Milano, 21 febbraio 2023

Ns. rif: ASEE/Didr – PU-0000686

**Oggetto: Istanza per l’avvio della procedura di verifica di ottemperanza alle condizioni ambientali contenute nel provvedimento di VIA n. 482 del 25/11/2021, ai sensi dell’art.28 del D.Lgs.152/2006 relativa al “Progetto di Adeguamento della Diga di Ponte Racli sul Torrente Meduna” – Condizione ambientale n.1 del Parere n. 133 del 23 luglio 2021 della Commissione Tecnica di VIA**

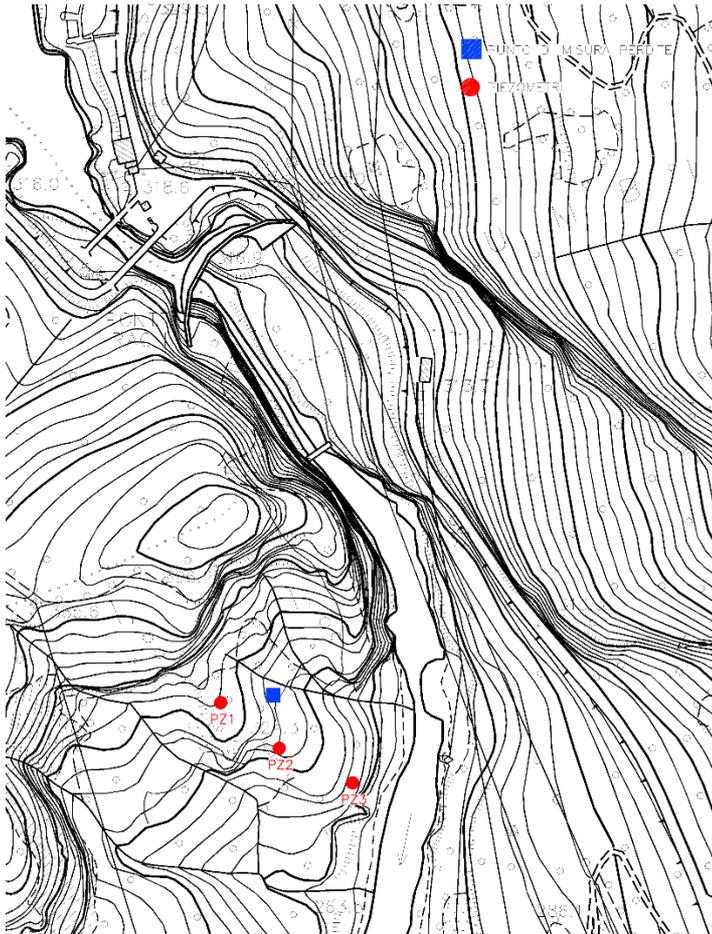
*d. integrare il PMA con misurazioni per tutte le sorgenti presenti nell'area vasta che potrebbero risentire delle interferenze tra la realizzazione della galleria e l'assetto idrogeologico dell'area nelle successive fasi CO (in corso d'opera) e PO (post-operam);*

Come indicato al punto d della nota del geologo, le uniche emergenze d'acqua presenti nell'area sono rappresentate dalla sorgente di Col Ventous, le cui portate sono già monitorate da Edison secondo un protocollo condiviso con la DG Dighe che prevede di effettuare misure manuali con freatometro ai 3 piezometri a tubo aperto installati sul versante e misure di portata con recipiente tarato in corrispondenza della "sorgente". La frequenza delle misure è stabilita in 2 volte l'anno, in occasione dei valori massimi e minimi dell'invaso.

Tale monitoraggio proseguirà, con le stesse modalità attuali, anche durante le fasi di realizzazione della galleria (CO) e nel periodo successivo (PO) e sarà inserito nel PMA, come richiesto,

consentendo di rilevare, sulla base del lungo periodo di osservazione già disponibile, le eventuali variazioni della piezometria nel tempo.

I punti di misura sono riportati in maniera schematica nella figura sottostante.
